**AVIS RELATIF À LA PROTECTION
CONTRE LES EVENTUELS EFFETS NOCIFS ET NUISANCES
PROVOQUÉS PAR LES RAYONNEMENTS NON IONISANTS
GÉNÉRÉS PAR DES ANTENNES ÉMETTRICES STATIONNAIRES**

Commune : DISON - Exploitant : ORANGE

Référence exploitant : 445L1_1 / 30536L1_1 / 40536L1_1 / 50536L1_1

Rapport n° 3174 / 2024

Figure 1 : Vue en plan des lieux de séjour et des points de contrôle

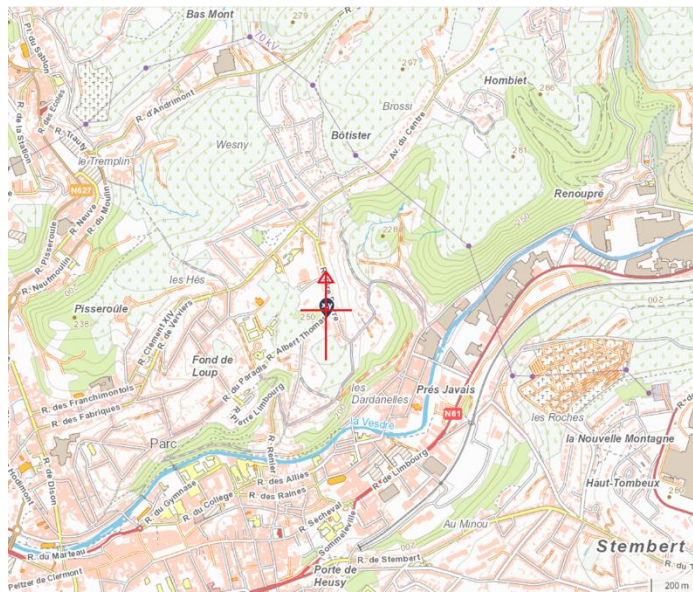
Les fréquences d'émission, la puissance rayonnée par chacune des antennes et leur gain permettent de déterminer le rayon de la zone à analyser. Tout dépassement de la limite par installation est exclu en dehors de cette zone. Le tableau 2 reprend les 35 LS² pour lesquels l'indice d'exposition est le plus élevé. Les différentes colonnes indiquent :

- le numéro du point de contrôle repris sur un des plans de la figure 1;
- le numéro du LS dans lequel se trouve le point de contrôle de la 1^{ère} colonne ;
- l'atténuation d'obstacle prise en compte pour le calcul de l'indice d'exposition dans le LS ;
- le résultat du calcul de l'indice d'exposition.

En ce qui concerne les antennes de l'installation mentionnées dans le tableau 1, la distance maximale à laquelle la limite pourrait être atteinte, à l'extérieur, est égale à 89,9 m. S'il n'y a pas de LS à une distance inférieure, les antennes respectent forcément la limite d'immission.

Dans le cas des LS situés à l'intérieur des bâtiments, une atténuation d'obstacle est prise en compte et il en résulte que la distance maximale à laquelle la limite pourrait être atteinte se réduit à 63,7 m.

Figure 2 : Vue en plan des installations d'antennes dans un rayon de 300 mètres autour de l'installation faisant l'objet de la demande d'avis

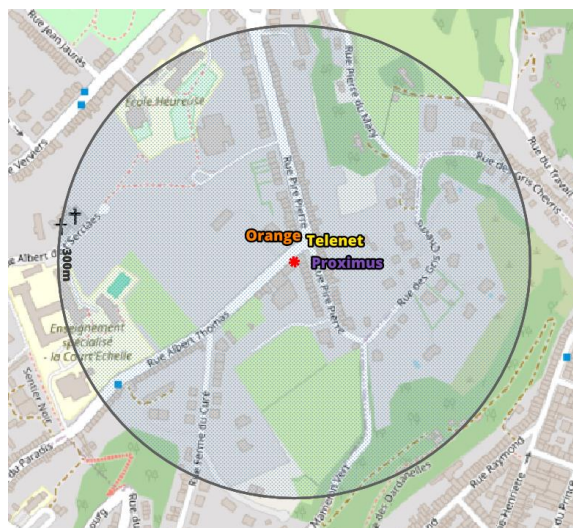
Le plan en projection verticale de la figure 2 indique la localisation des installations d'antennes émettrices stationnaires visées par le décret et situées dans un rayon de 300 mètres autour de l'installation référencée dans le paragraphe 2 et localisée au centre du cercle. Les données de localisation de ces antennes et les avis correspondant sont accessibles via le cadastre en ligne des antennes émettrices stationnaires⁸. Les installations prises en compte dans l'évaluation du respect de la limite cumulative sont les installations d'antennes émettrices déclarées en service par l'exploitant à la date du présent avis, à l'exception de l'installation référencée dans le paragraphe 2 et éventuellement d'autres installations ayant fait l'objet d'une demande d'avis à la même date et qui sont situées à l'intérieur de la zone de 300 mètres de rayon.

- il y a au plus 4 installations d'antennes émettrices stationnaires présentes dans la zone d'évaluation de 300 mètres de rayon représentée dans la figure 2, y inclus l'installation référencée dans le paragraphe 2 : la limite cumulative définie à l'article 4, §2 du décret est nécessairement respectée dans les lieux de séjour à l'intérieur de la zone d'évaluation de 300 mètres de rayon ;

- c) dans tous les autres cas, il a été vérifié que la limite cumulative définie à l'article 4, §2 du décret n'est pas dépassée dans les lieux de séjour sur base du nombre d'installations localisées dans la zone d'évaluation de 300 mètres de rayon représentée dans la figure 2, de leur localisation ainsi que des données inscrites dans la figure 1 et au paragraphe 4 du présent avis et dans les avis attestant le respect de la limite par installation ou de la limite abrogée de 3 V/m relatifs aux autres installations reprises dans la figure 2.

Compte tenu des considérations ci-dessus, il apparaît que l'intensité du rayonnement électromagnétique généré, dans les lieux de séjour situés dans un rayon de 300 mètres autour de l'installation référencée dans le paragraphe 2, par l'ensemble des antennes émettrices stationnaires de l'ensemble des exploitants du même site d'antennes émettrices stationnaires respecte la limite fixée à l'article 4, § 2 du décret.
